【公報種別】特許法第 17 条の 2 の規定による補正の掲載

【公開番号】特開 2014-10847 (P2014-10847A)

【手続補正書】

【補正対象項目名】 図 2 0

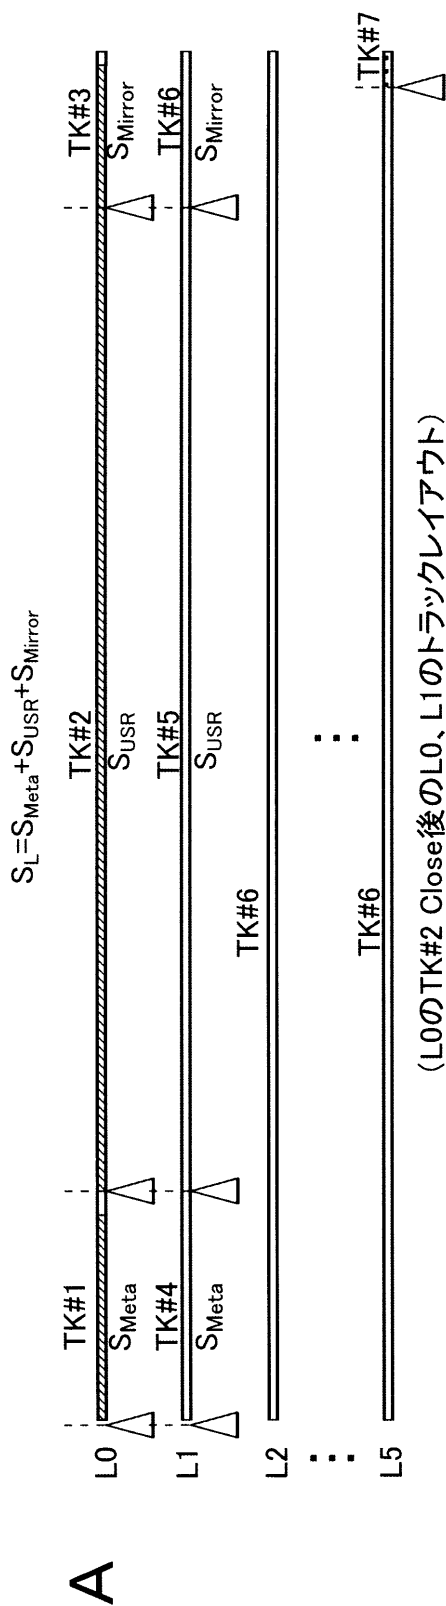
【手続補正 1 0】

【補正対象書類名】 図面

【補正方法】 変更

L0内のTK#2がCloseした際の処理
